Elevo para su conocimiento y consideración copia del oficio OSG-MANT-1745-2017, suscrito por el Ing. Héctor Hernández Simoni, donde remite copia del informe MANT-UDSO-658-2017, elaborado por la M.Sc. Sofía Martorell, sobre la recomendación técnica con respecto al espacio y distribución de equipos para la construcción del Laboratorio de Alimentos.

En relación con lo solicitado mediante oficio NU-1263-2017, referente a la recomendación técnica con respecto al espacio y distribución de equipos para el Laboratorio de Alimentos y para su información, le remito copia del informe MANT-UDSO-658-2017 elaborado por la M.Sc. Sofía Martorell, Coordinadora de la Unidad de Diseño y Supervisión de Obras.

24 de octubre del 2017
MANT-UDSO-658-2017

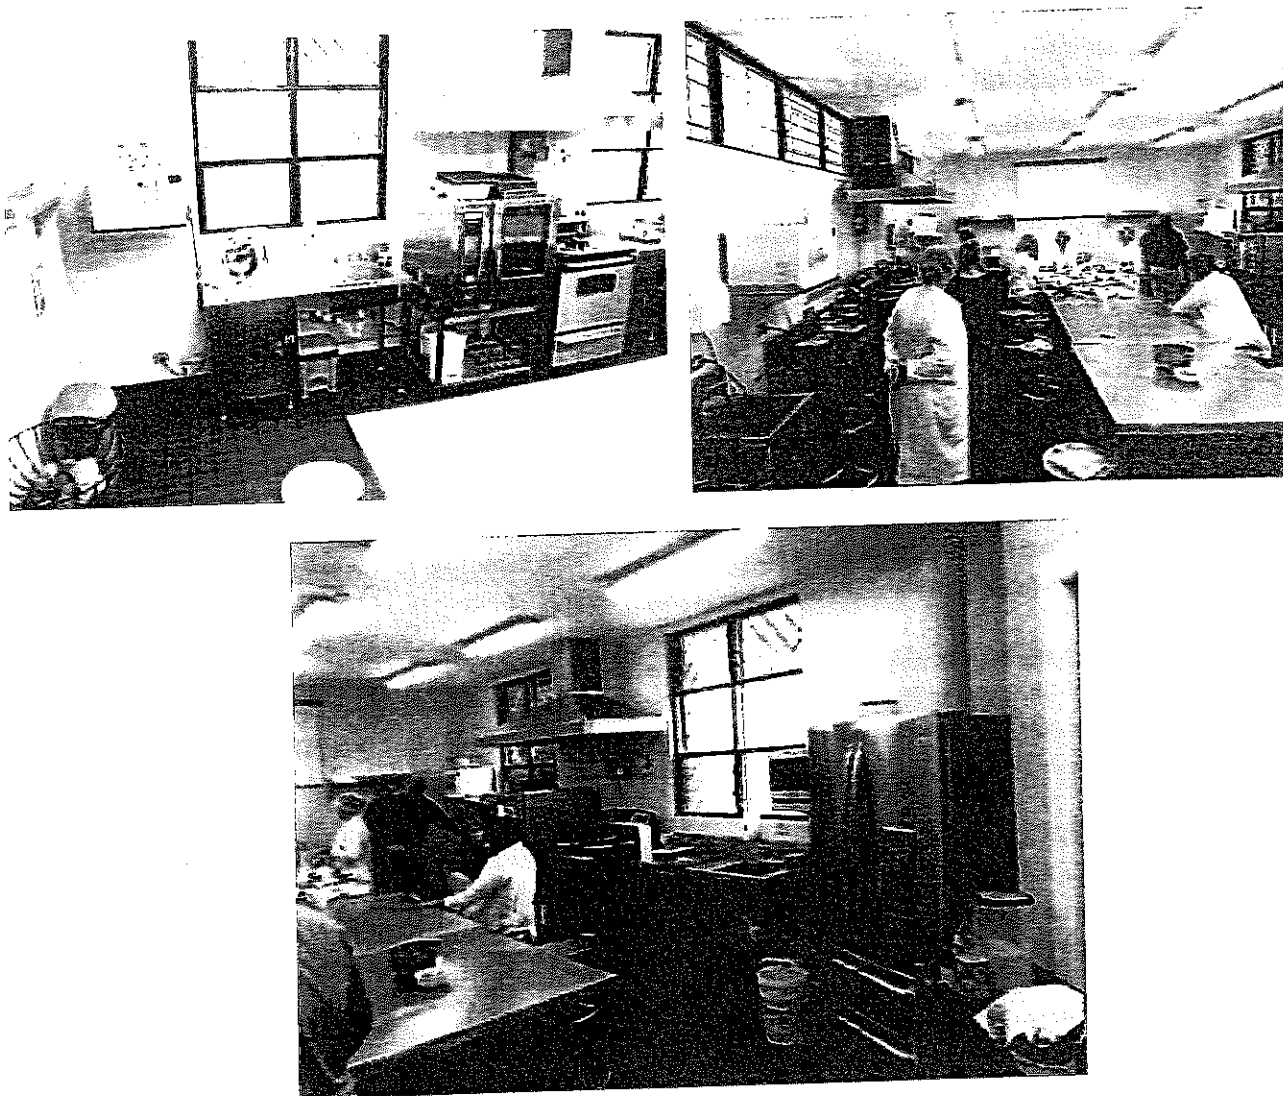
- **HACINAMIENTO:** La circulación es poca considerando que ese espacio alberga la mayoría de las veces a más de 15 estudiantes. Esto es un factor de alto riesgo para los estudiantes considerando que hay elementos calientes que deben ser manipulado por ellos, agua y gas; todos estos factores juntos en condiciones de poca circulación pueden potenciar que sucedan accidentes graves.

A continuación, se muestran fotografías que presentan las condiciones actuales de los laboratorios, en ella se pueden observar la circulación estrecha, los equipos aglomerados, las condiciones del piso, ente otros.
